关于水产养殖示范基地池塘维修及防洪排水建设

项目问题

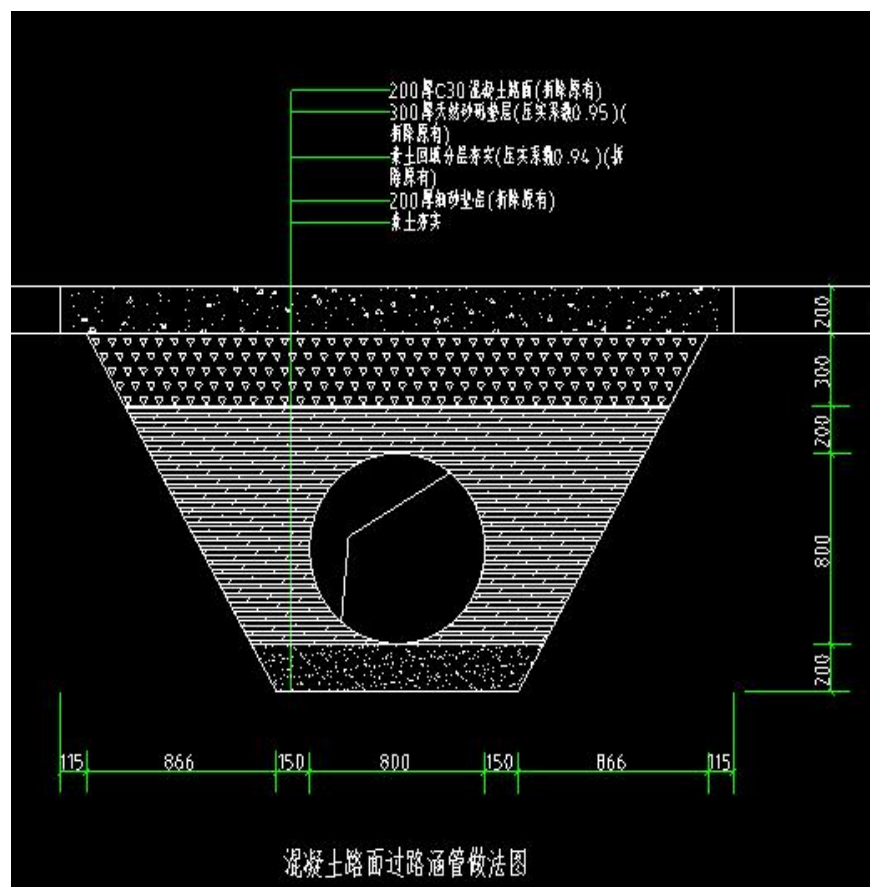
1. 收水口 250 厚钢筋混凝土收水口底板、侧壁，砼标号是多少？

2. 收水口墙面需要抹灰吗？有做法吗？

回复：C30 混凝土

回复：不需要抹灰

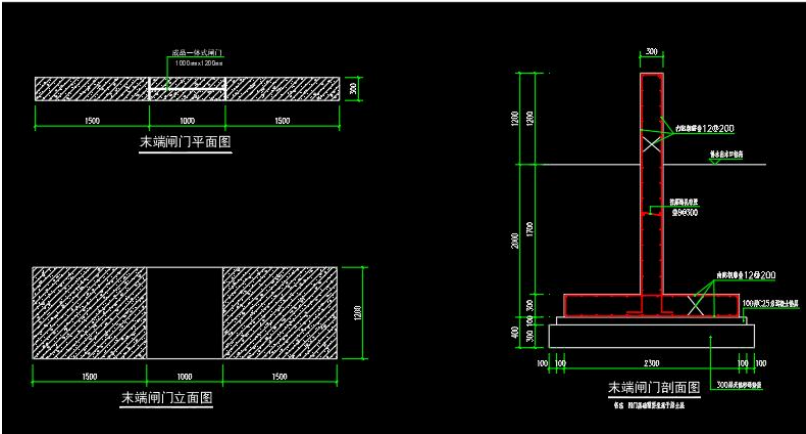
5. 混凝土路面过路涵管如图：拆除原有是以前有过路涵管拆除重新做？还是拆除不做涵管做成排水渠了？

回复：拆除后新做
